H27-B-1 深度59.82~59.85m 走向・傾斜 (No.43) を変更

第833回審査会合

敦賀発電所 2号炉 敷地の地形、地質・地質構造について

H27-B-1 深度75.57~76.00m 最新活動面の走向・傾斜 (No.48) を変更、それに伴い条線方向 (No.49)、変位センス (No.50) を変更、
 破碎帯名 (No.51) を見直し

ボアホールカメラ展開画像との対比結果 (H27-B-1 深度59.82~59.85m)

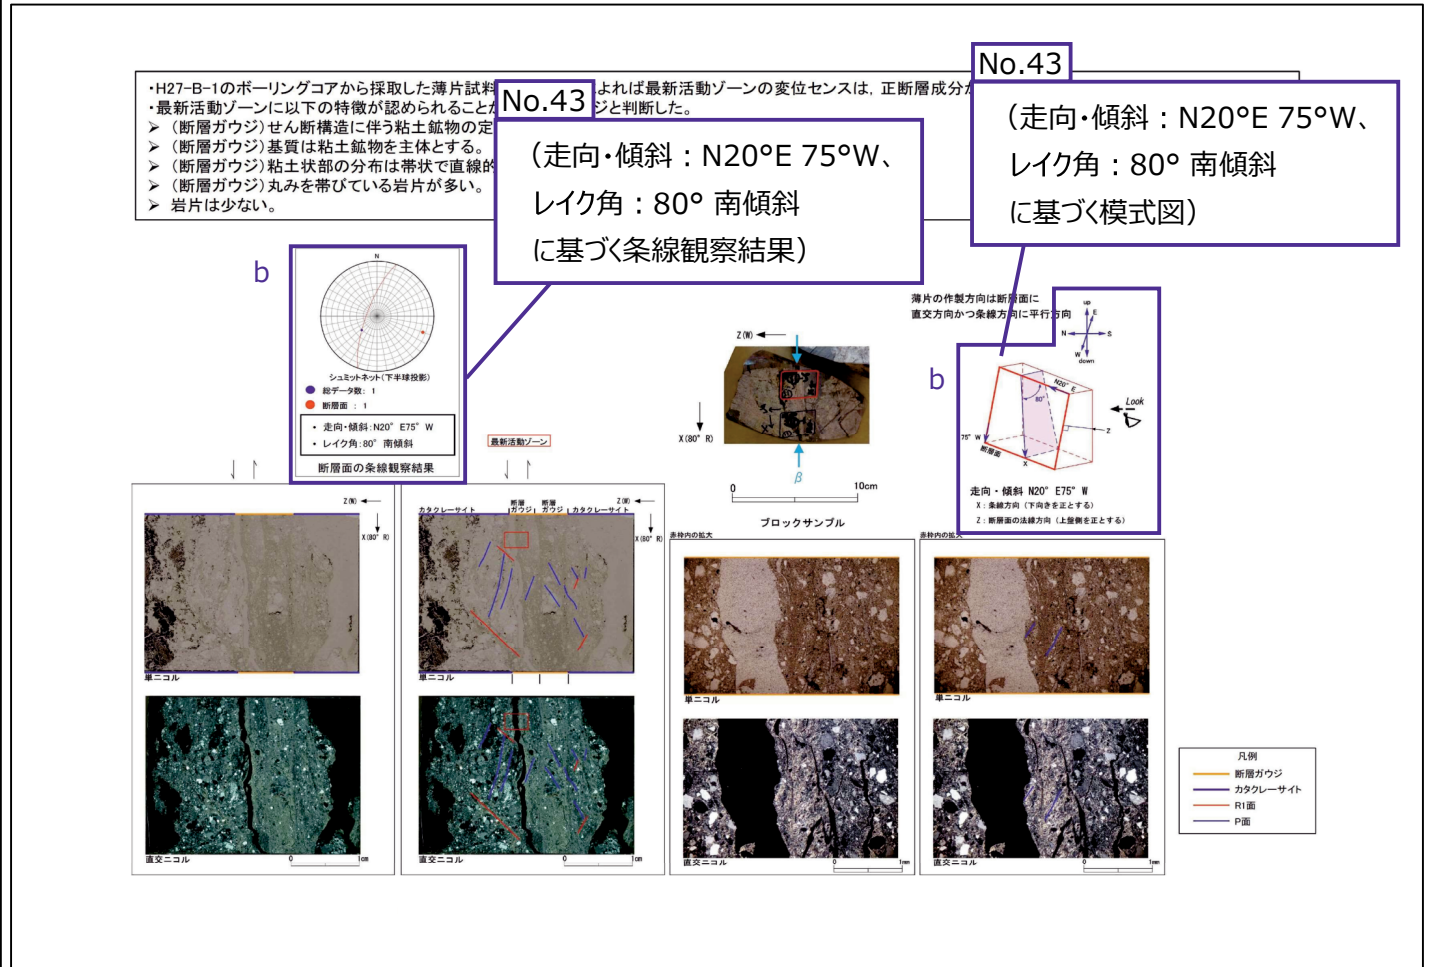
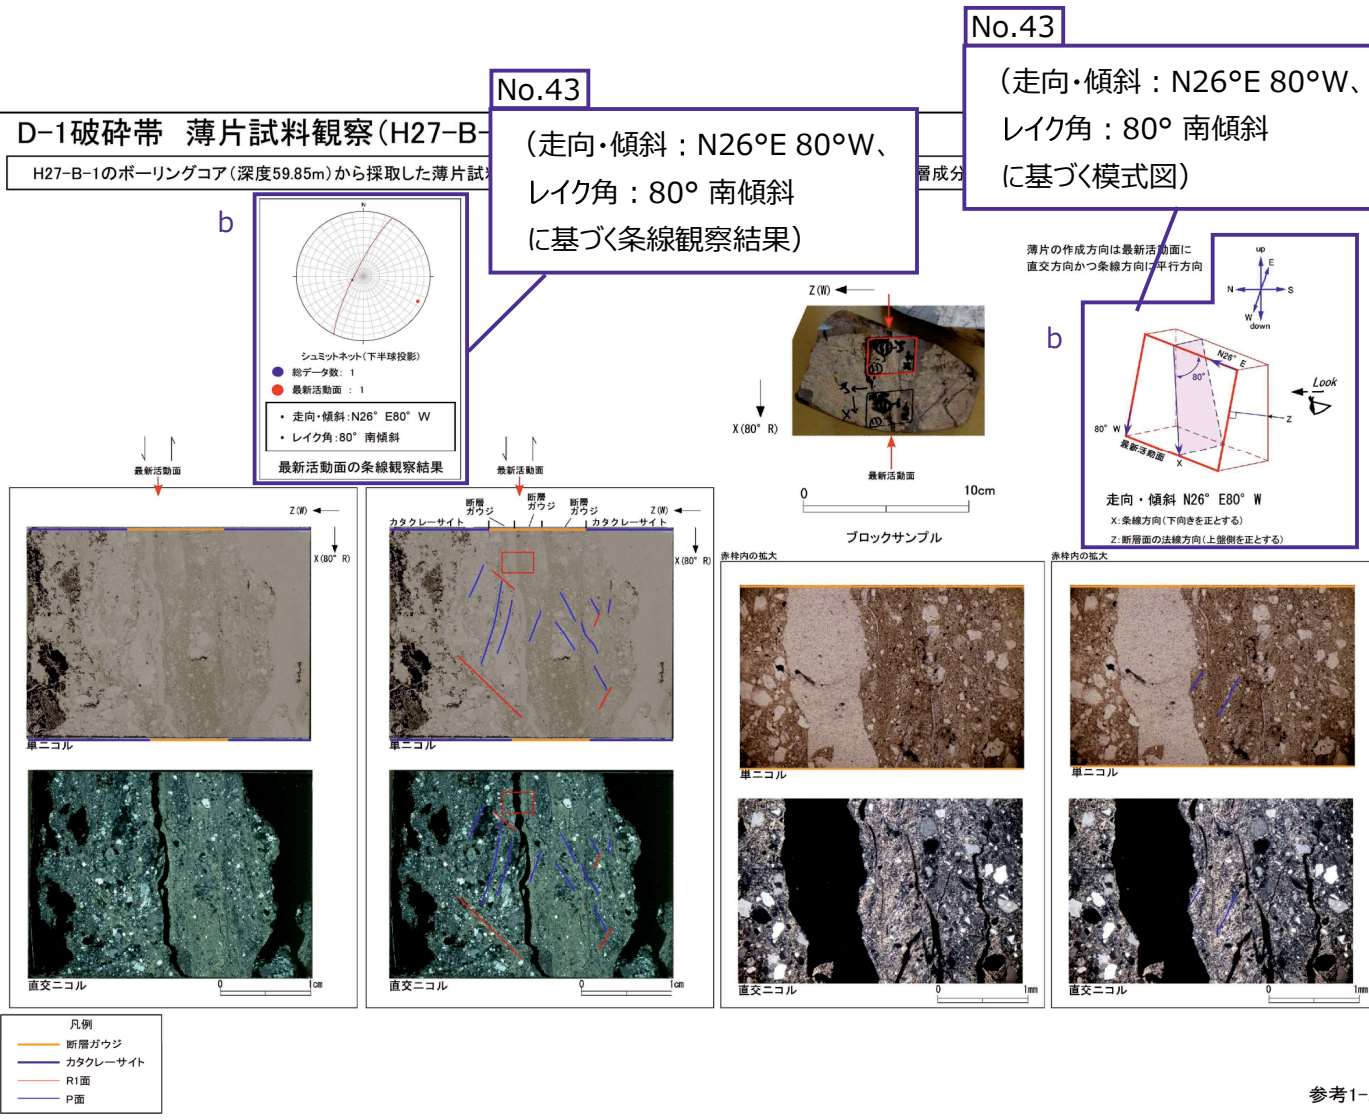
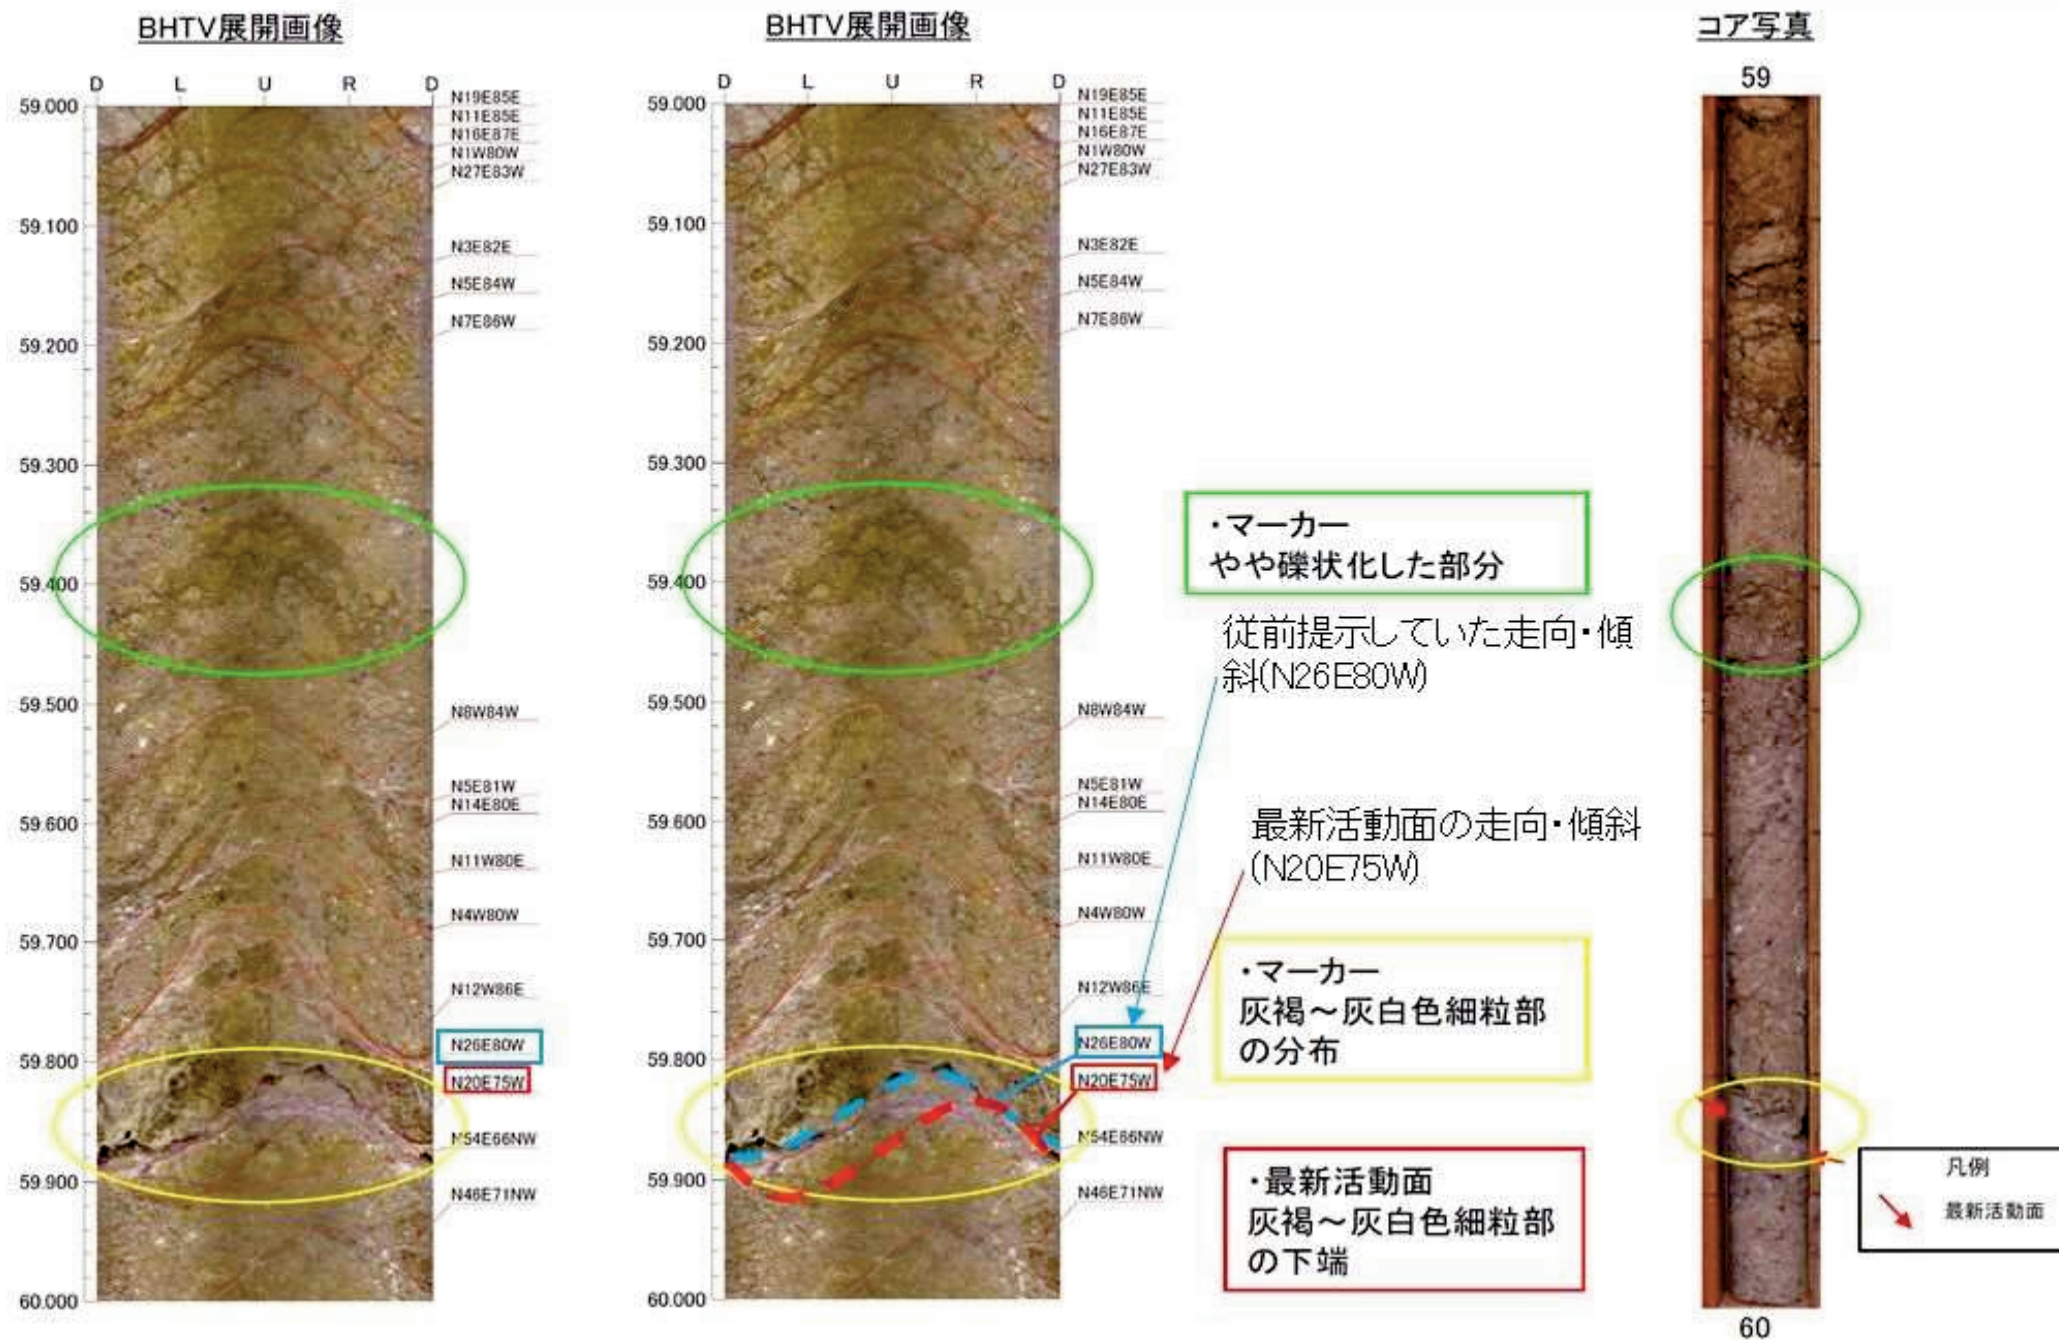
H27-B-1 深度59.82~59.85m 走向・傾斜 (No.43) を変更

- 従前提示していたデータでは、性状一覧表にN26E80Wと記載していたが、BHTV展開画像からの走向・傾斜を読み誤っていたことから以下のとおり走向・傾斜をN26E80W (灰褐～灰白色細粒部の上端) からN20E75W (灰褐～灰白色細粒部の下端) に変更した。

・H27-B-1孔 深度59.82~59.85mの破碎部の最新活動面の走向・傾斜はN20° E75° Wである。

第7.4.4.272図 (3) 破碎部性状 H27-B-1 深度69.70~69.73m (変位センス, 薄片観察による断層岩区分(1/3))

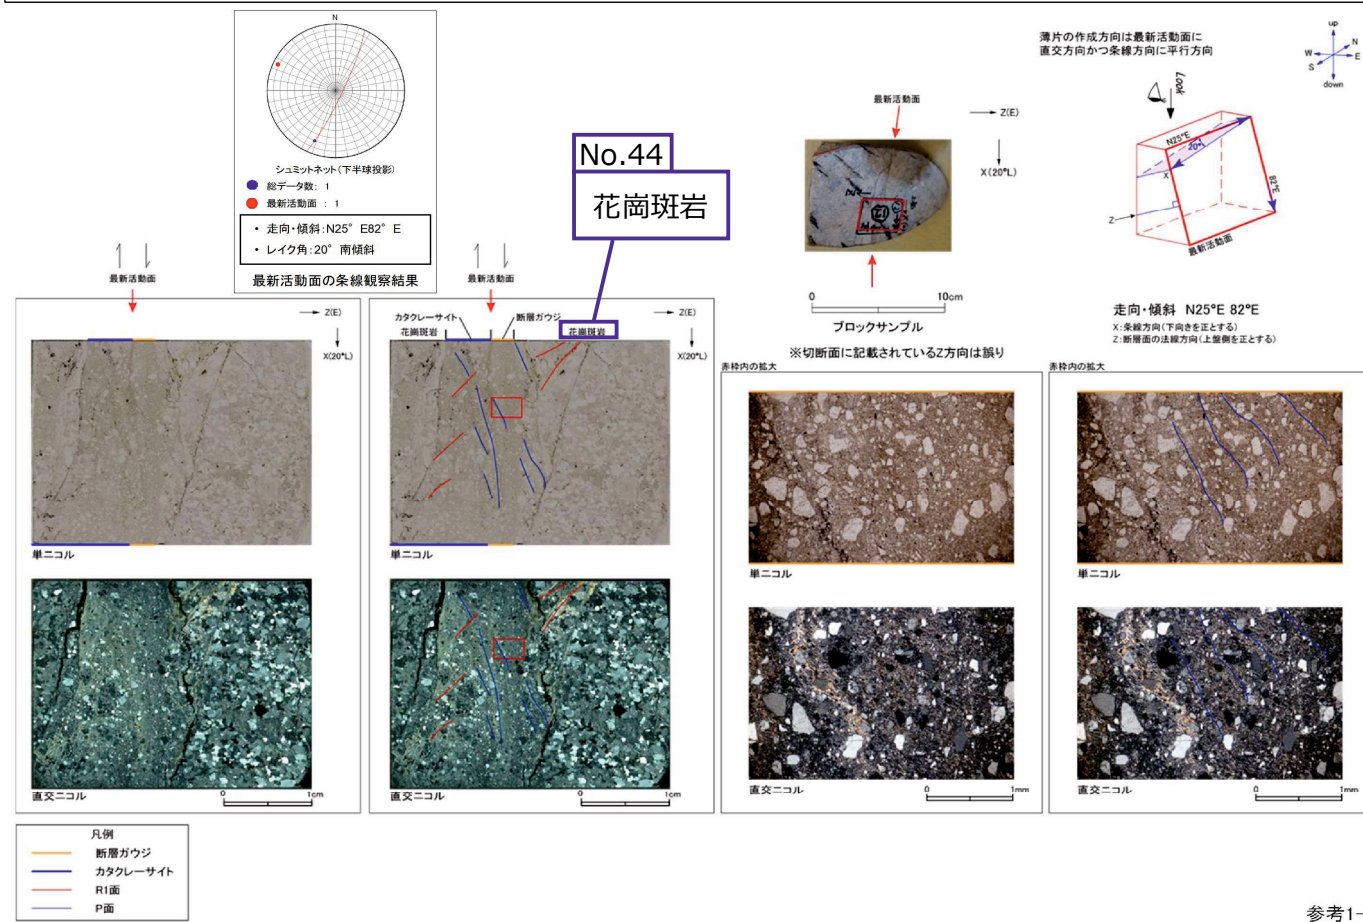
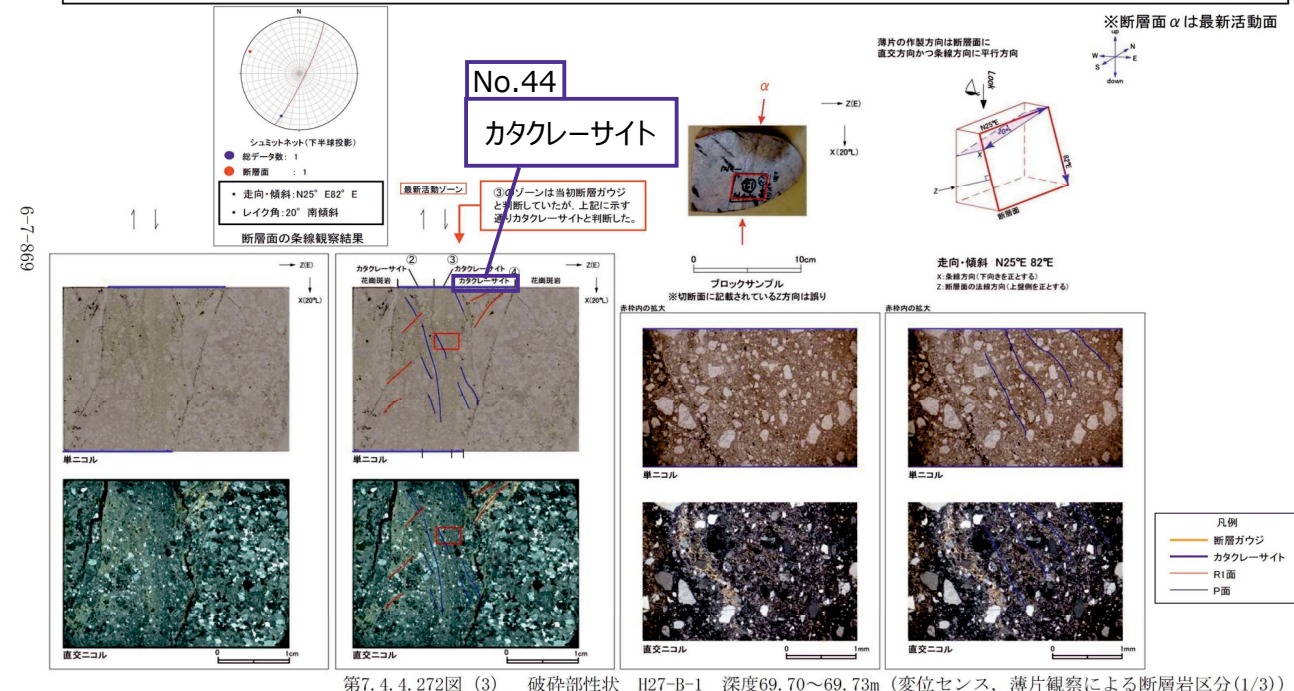
H27-B-1 深度69.70~69.73m 全景写真の記載 (No.44) を修正

H27-B-1のボーリングコア(深度69.70m)から採取した薄片試料の観察結果によれば最新活動面の変位センスは、右ずれ成分が卓越する。

・H27-B-1のボーリングコアから採取した薄片試料の観察結果によれば最新活動ゾーンの変位センスは、右ずれ成分が卓越する。
 ・断層岩区分については、③ゾーンはカタクレーサイトと評価した②ゾーンより細粒であり、破碎流動も比較的少ない。また、全体的に粘土鉱物が認められることから、断層ガウジと判断していた。なお、②ゾーンにはジグソー状の角礫群などのカタクレーサイトと示す特徴が認められる。
 ・最新活動ゾーンに以下の特徴が認められることから、カタクレーサイトのみからなる破碎部であると判断した。
 > (カタクレーサイト) 基質を構成する粘土鉱物は少ない。
 > (カタクレーサイト) 組織は漸移的に変化する。
 > (カタクレーサイト) 角ばった岩片が多い。
 > (カタクレーサイト) ジグソー状の角礫群が認められる。
 > (カタクレーサイト) 塑性変形した雲母粘土鉱物が認められる。
